RAPPORT DE L'INSPECTION DES INSTALLATIONS CLASSÉES

| ÉTABLISSEMENT | | | | |
|----------------------------------------------------|------------------------------------------------------|--|--|--|
| Raison sociale | X FAB FRANCE | | | |
| Activité | Fabrication de semi-conducteurs | | | |

| RÉFÉRENCE DE LA VISITE D'INSPECTION | |
|-----------------------------------------------|----------------------------------------------------------------------------------------------|
| Date de l'inspection | 24/09/20 annoncée par courrier du 14 septembre 2020 |

Détecteur fuite

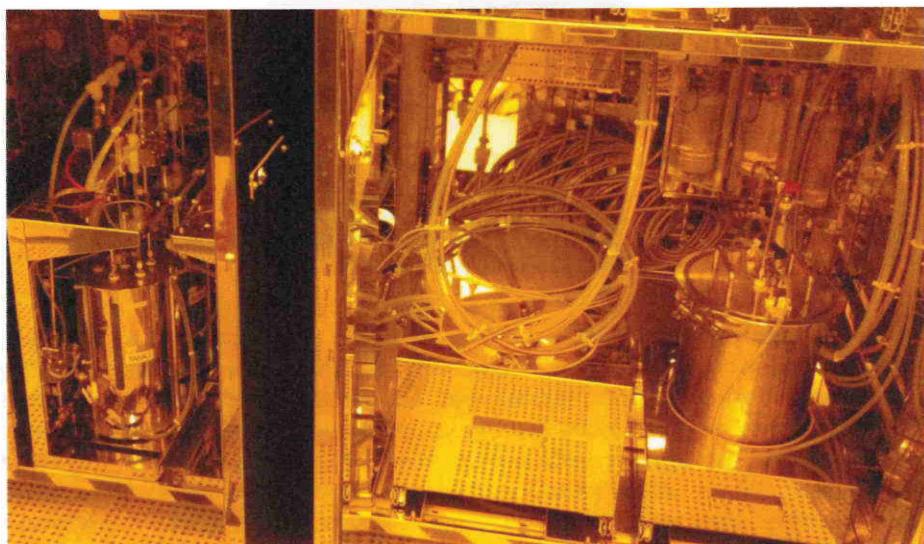
Des détecteurs de fuite sont installés dans l'équipement (cf photo précédente). L'exploitant a indiqué que ce type de détecteur ne faisait pas l'objet de vérifications au regard de leur caractéristique (logique inverse). Si ce détecteur se déclenche, le tool est mis à l'arrêt automatiquement. En parallèle, un report d'alarme est effectué sur l'équipement (tower light – cf 1ère photo). Ces équipements ne fonctionnent qu'en présence de personnel, en cas de panne, le personnel contacte le technicien de maintenance. Le responsable maintenance au niveau des salles photolithographiques, M. Gapin, a indiqué qu'une alarme relative aux produits chimiques coupe automatiquement le fonctionnement du tool alors qu'une alarme dite d'exploitation déclenche un report d'alarme uniquement.
